**PARECER DA CCDR LVT À PROPOSTA DE REVISÃO DA DELIMITAÇÃO DA RESERVA ECOLÓGICA NACIONAL E RESPECTIVA PROPOSTA DE EXCLUSÕES PARA O MUNICÍPIO DE FERREIRA DO ZÊZERE (VERSÃO: MAIO 2021)**  
**PARECER PARA CONFERÊNCIA DECISÓRIA**

Fig. 1. Extrato do MXD (layout) dos CALM.

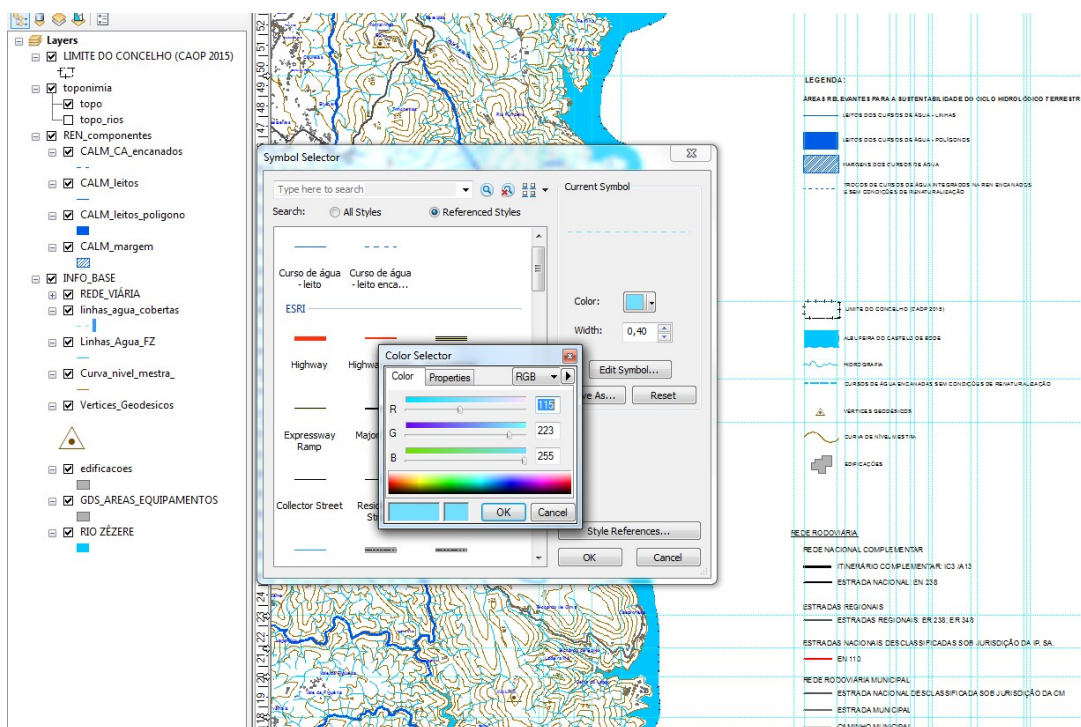
- As shapes designadas como “CALM\_CA\_encanados” e “CALM\_trocos\_encanados”, respeitam a cursos de água associados ao domínio hídrico, não integrando a REN, devendo a sua representação atender ao seguinte:

- Azul-claro tracejado para a restante rede hidrográfica coberta;
- Azul-claro para a restante rede hidrográfica;
- Azul-escuro para os cursos de água integrados na REN;
- Azul-escuro tracejado para os cursos de água integrados na REN (ou troços) cobertos e com possibilidade de renaturalização.

Consequentemente, os troços de cursos de água designados em Legenda, na peça desenhada 7.1 como “Troços de cursos de água integrados na REN encanados e sem condições de renaturalização”, sem possibilidade de renaturalização, devem ser representados no âmbito da “Hidrografia” (azul-claro tracejado);

- Quanto à alusão a Linhas e Polígonos (CALM), constante na Legenda da peça desenhada 7.1 (versão julho 2020), observa-se, que esta apenas fará sentido no âmbito da designação das “Shapes”. Assim, considera-se adequada a representação dos CALM, constante na peça desenhada 7.1, versão janeiro de 2020.

Relativamente à simbologia utilizada na representação dos cursos de água encanados, refere-se que a simbologia “azul-claro tracejado para a restante rede hidrográfica coberta” já tinha sido adotada nesta última revisão entregue, conforme as normas e orientações de representação cartográfica propostas (ver figuras seguintes) pela CNT. Porém muitos destes segmentos vetoriais não são visíveis na carta dos CALM, facto que se deve à sua reduzida dimensão para representação à escala 1:25 000 (o que justifica também a sua exclusão da REN).

Os cursos de água cobertos, que no presente caso não têm condições para integrar a tipologia dos CALM, serão representados a tracejado azul claro. Foram retiradas as alusões a linhas e polígonos na legenda das peças desenhadas 1, 7.1.
